ASUNTO: "*Respuesta a observaciones proyecto pliego de condiciones selección abreviada por subasta inversa No 02 de 2025"*

Objeto: "ADQUIRIR, INSTALAR, CONFIGURAR, Y PONER EN FUNCIONAMIENTO EQUIPOS TECNOLÓGICOS DE SEGURIDAD ELECTRÓNICA PARA EL FORTALECIMIENTO DE LA SEGURIDAD EN LAS SEDES DE LA RAMA JUDICIAL EN LA DIRECCIÓN SECCIONAL DE ADMINISTRACIÓN JUDICIAL DE ARMENIA".

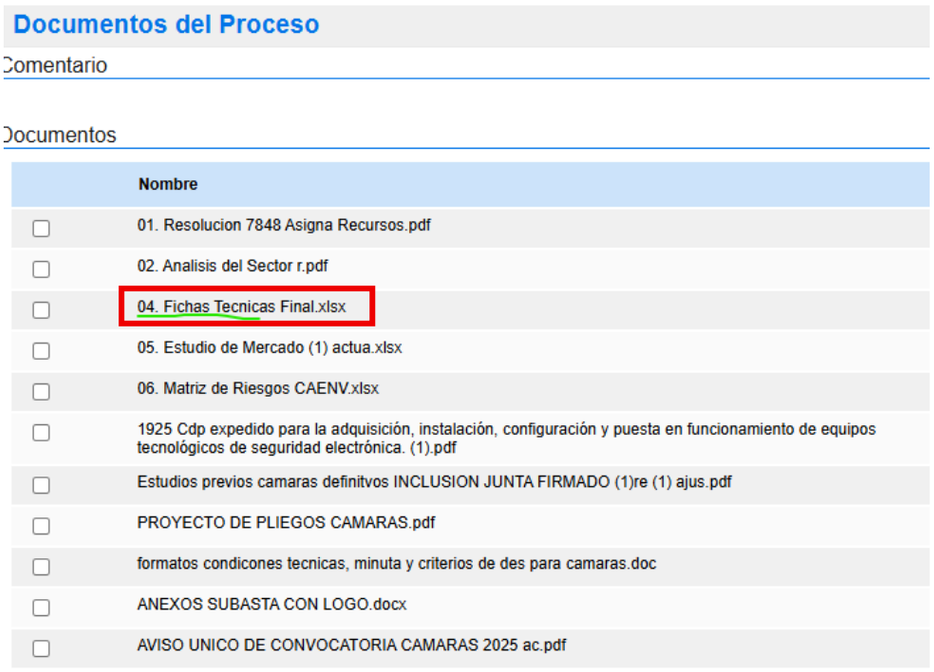
2. En el numeral 3.1 **“Descripción del Proyecto”**, se indica que en el *Anexo 1 – Fichas Técnicas Equipos de Seguridad* se encuentran definidas las condiciones de la oferta técnica. No obstante, tras revisar los documentos publicados en la plataforma SECOP II, se evidencia que dicho anexo no se encuentra disponible. En atención a lo anterior, solicitamos respetuosamente a la Entidad poner a disposición el mencionado **Anexo 1**, junto con los demás documentos requeridos, con el fin de garantizar una adecuada elaboración y presentación de nuestra oferta.

Al revisar los documentos del proceso publicados junto con el proyecto de pliego de condiciones, se evidencia el archivo en formato Excel denominado “04. Fichas técnicas Final.xlsx”, al cual se hace referencia en el numeral 3.1:
